設計及び工事計画届出書 補足説明資料

高浜発電所第4号機

蒸気発生器伝熱管補修工事

1. 高浜発電所第4号機 蒸気発生器伝熱管補修工事

機械式栓の取付要領
今回使用する機械式栓の取付要領

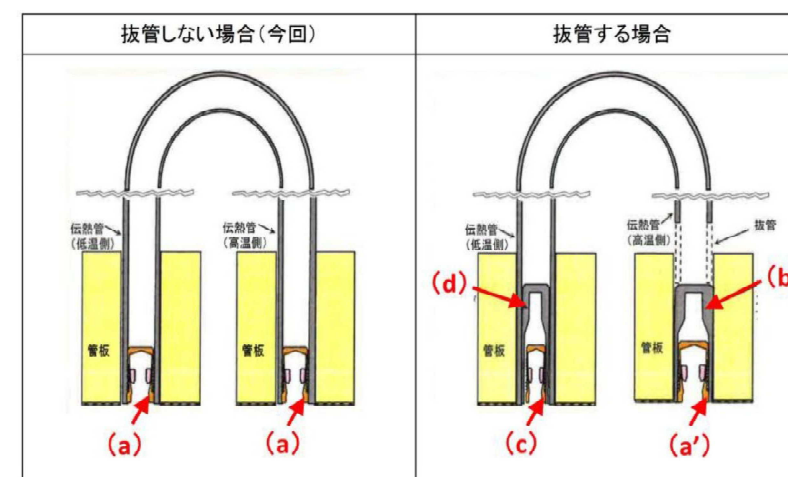
- 渦流探傷試験にて有意な信号指示の認められた蒸気発生器伝熱管および減肉指示とみなされる微小な信号が認められた蒸気発生器伝熱管について施栓を実施する。なお、本工事計画は「高浜4号機の定期検査状況について（蒸気発生器伝熱管の損傷に関する調査状況）」（2022/7/22）で公表した調査状況、今後の予定として施栓を行う等の内容を踏まえて届出したものであり、その後の原因対策として公表した「発電用原子炉施設故障等報告書」（2022/8/23）の内容を踏まえても、工事計画に変更がないことを確認している。

- (a)メカニカルプラグ(φ19.30mm)(今回使用)
- (a')メカニカルプラグ(φ19.30mm)(管板用スリーブ付メカニカルプラグ(メカニカルプラグ部))
- (b)管板用スリーブ付メカニカルプラグ(スリーブプラグ部)
- (c)管内用スリーブ付メカニカルプラグ(メカニカルプラグ部(φ15.88mm))
- (d)管内用スリーブ付メカニカルプラグ(スリーブプラグ部)

図1 SG伝熱管 耐震解析モデル化範囲、及び、施栓箇所

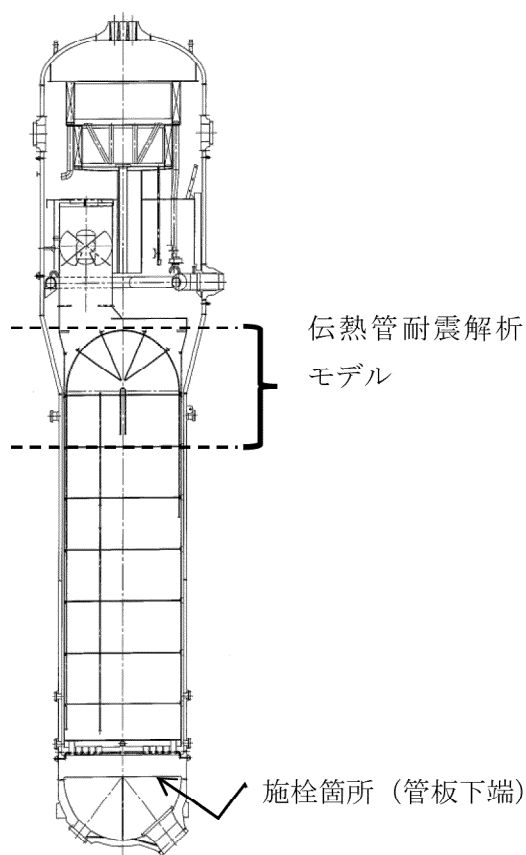
伝熱管の施栓は、図1に示す通り、管板の下端に施工される。一方で伝熱管の耐震解析モデルは、実機大試験体で得られた知見に基づき伝熱管Uベンド部及び最上段から2段目の管支持板までの直管部をモデル化している。したがって、伝熱管の耐震評価において、本施栓による重量増加の影響はない。

また、施栓を行った伝熱管1次側は液相から気相におきかわることによる重量減の影響が考えられるが、施栓率10%による伝熱管Uベンド部の重量変動による固有振動数への影響は□%程度^(注1)である。

伝熱管Uベンド部の固有振動数は面外(1次モード)で□Hzであり、□%の変動を考慮しても評価上の固有振動数に与える影響はごく軽微であり蒸気発生器伝熱管(Uベンド部)の耐震評価に与える影響はない。
